工程变更申请书 (ECR)

变更申请时间	2023.03.17	车型代号	ZY2131 (腰托气阀)	变更申请输入文件	内部质量反馈	
客户名称	---	提出人	<input type="checkbox"/> 客户 <input checked="" type="checkbox"/> 公司 <input type="checkbox"/> 供应商	ECR编号	ECR0009072	
总成名称	腰托气阀总成			总成件号	BPC0010199	
零/部件名称	腰托阀体			零/部件件号:	BPC0010200	
项目阶段	<input type="checkbox"/> PCT 阶段 <input type="checkbox"/> ED 阶段 <input type="checkbox"/> ET 阶段 <input checked="" type="checkbox"/> PT 阶段 <input type="checkbox"/> SOP 阶段			变更零件类型	<input type="checkbox"/> 自制件 <input checked="" type="checkbox"/> 采购件 <input type="checkbox"/> 外协件	
更改类型	<input checked="" type="checkbox"/> 设计 <input type="checkbox"/> 工艺 <input type="checkbox"/> 模具 <input type="checkbox"/> 夹具 <input type="checkbox"/> 检具 <input type="checkbox"/> 试验\检测方法 <input type="checkbox"/> 原材料 <input type="checkbox"/> 重要二次配套 <input type="checkbox"/> 其他:					
更改原因	<input checked="" type="checkbox"/> 改进措施 <input type="checkbox"/> 预防措施 <input type="checkbox"/> NA/VE <input type="checkbox"/> 客户要求 <input type="checkbox"/> 其它			是否需提交客户批准	<input type="checkbox"/> 是 <input checked="" type="checkbox"/> 否 <input type="checkbox"/> N/A

原因分析验证报告

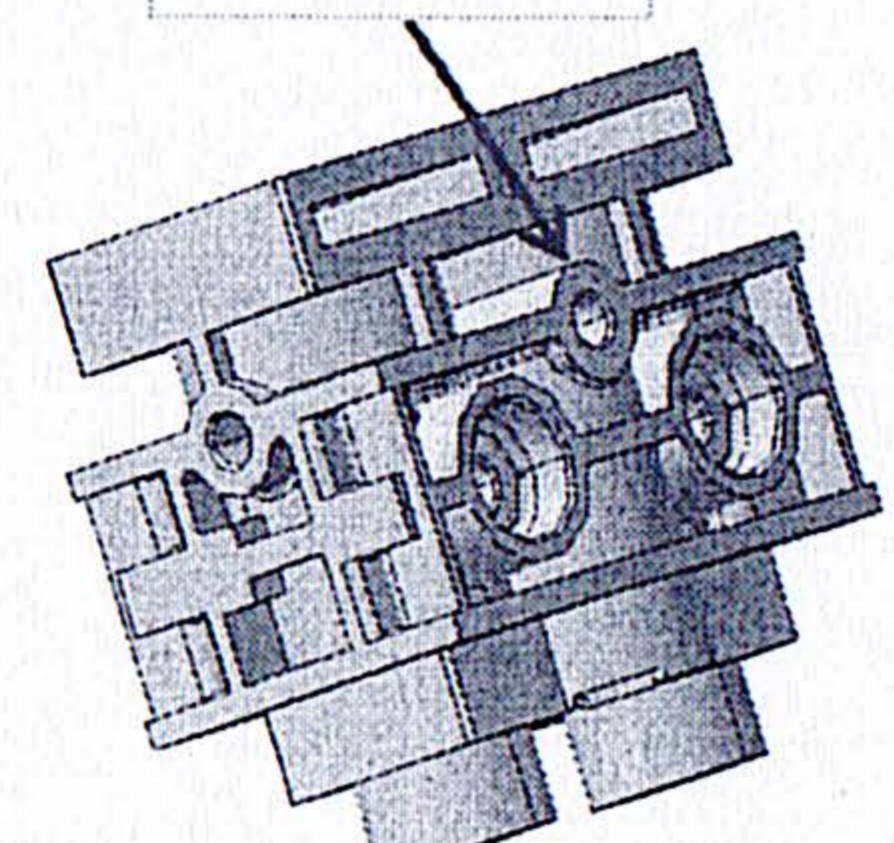
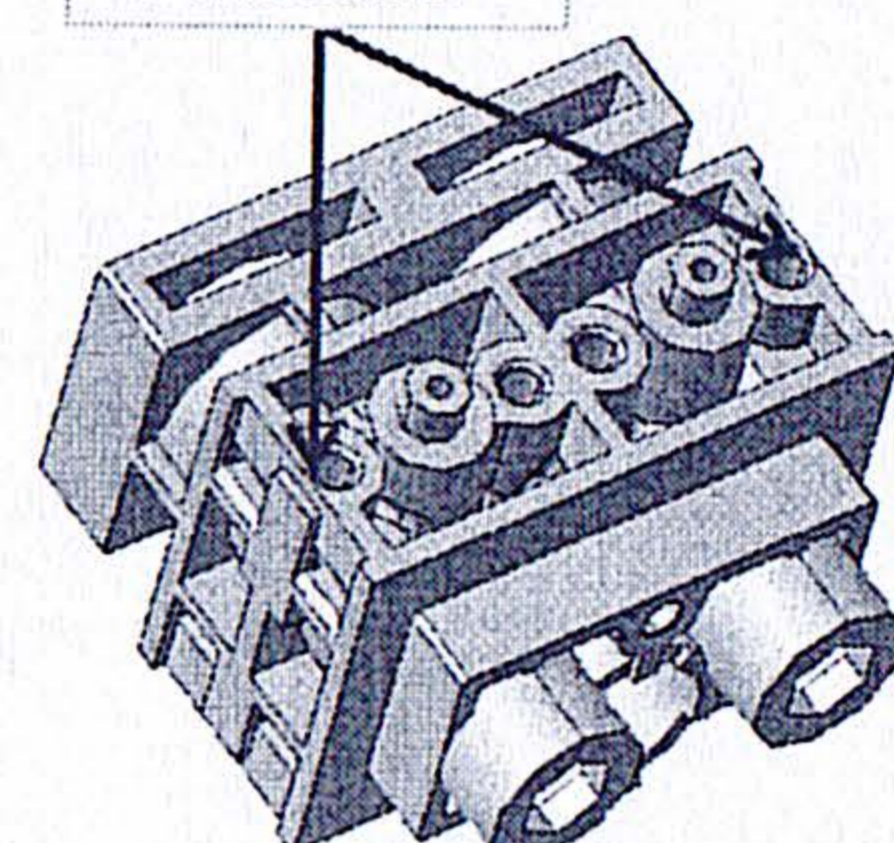
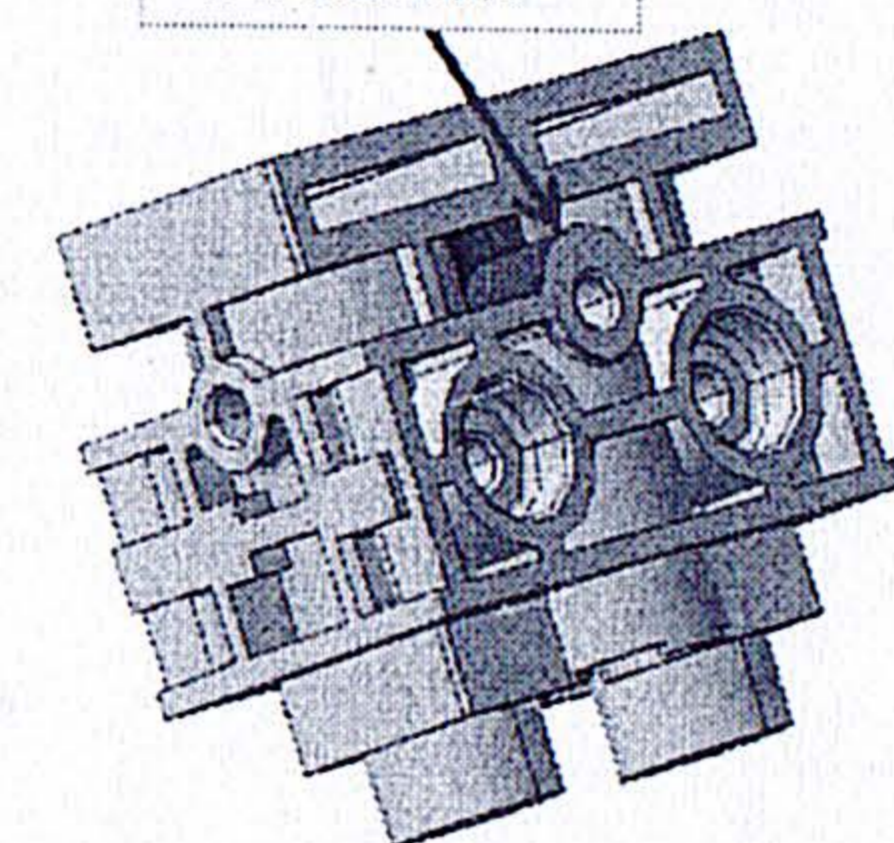
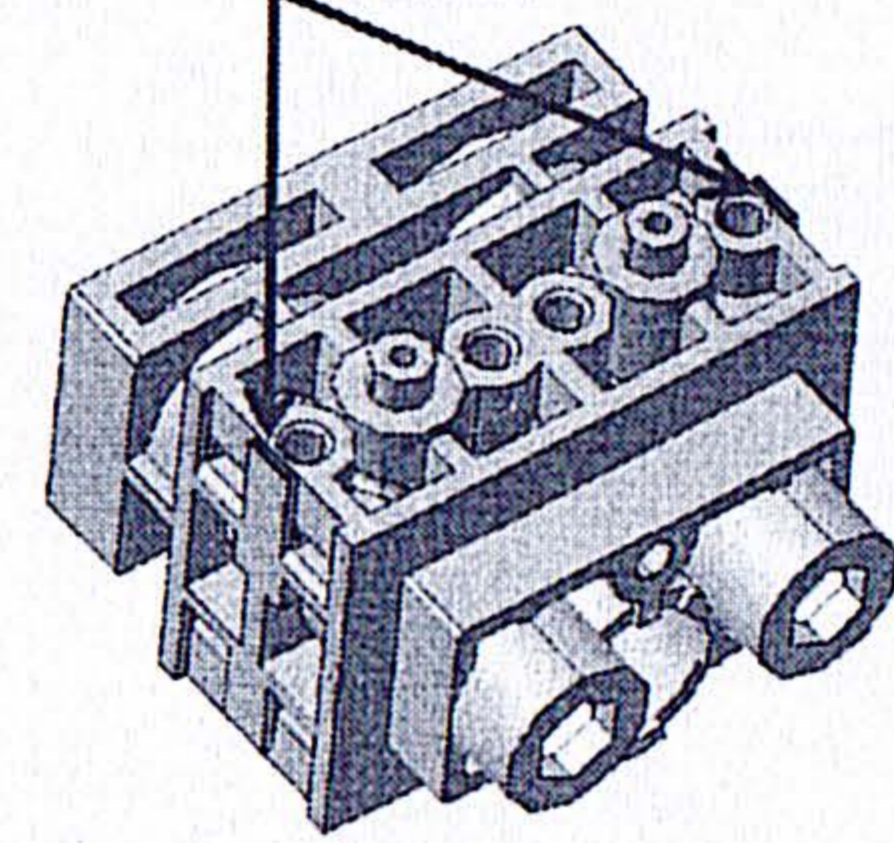
更改等级	<input type="checkbox"/> 级别1		<input type="checkbox"/> 级别2		<input checked="" type="checkbox"/> 级别3	<input type="checkbox"/> 级别4
	较大的更改: 该更改将影响产品的外形、安装或功能		重要的过程更改: 对客户而言该更改有明显的外观变化		对产品成本、库存、质量成本等影响的更改, 对客户无直接影响	1. 文件、试验、工作流程等附带的更改 2. 内部流程或工艺更改 该更改对客户、产品成本或库存无影响
变更申请内容	变更申请前: 钢珠孔壁及螺钉孔壁较薄。			变更申请后: 钢珠孔壁及螺钉孔壁加厚。		
	<div style="display: flex; justify-content: space-around;"> <div style="text-align: center;"> <p>钢珠孔壁较薄</p>  </div> <div style="text-align: center;"> <p>螺钉孔壁较薄</p>  </div> </div>			<div style="display: flex; justify-content: space-around;"> <div style="text-align: center;"> <p>钢珠孔壁加厚</p>  </div> <div style="text-align: center;"> <p>螺钉孔壁加厚</p>  </div> </div>		
				是否影响其它项目? (下列填写项目名称)		<input checked="" type="checkbox"/> 是 <input type="checkbox"/> 否
验证\试验方式	<input type="checkbox"/> 样件验证 <input type="checkbox"/> 小批试装 <input type="checkbox"/> 需路试 <input type="checkbox"/> 内部试验 <input type="checkbox"/> 委外试验 <input type="checkbox"/> 客户试验/验证/装车 <input checked="" type="checkbox"/> 其他 ()				是否影响制造过程	<input type="checkbox"/> 是 <input checked="" type="checkbox"/> 否

问题现状	<p>1、试装腰托气阀过程中发现其中一个位置的钢珠孔压钢珠后孔壁发白，个别裂开。</p> <p>2、试装腰托气阀过程中发现其中一个位置的螺钉孔打钉后孔壁发白。</p>
------	---

真因分析	<p>1、经分析，钢珠孔压钢珠后孔壁发白，个别裂开的原因因为孔壁较薄；</p> <p>2、经分析，螺钉孔打钉后孔壁发白的原因因为孔壁较薄；。</p>
------	--

真因确认 (验证问题再现)	<p>1、经现场确认，所有发生压钢珠后孔壁发白，个别裂开的孔均为孔壁较薄的位置；</p> <p>2、经现场确认，所有发生打钉后孔壁发白的孔均为孔壁较薄的位置；</p>
---------------	---
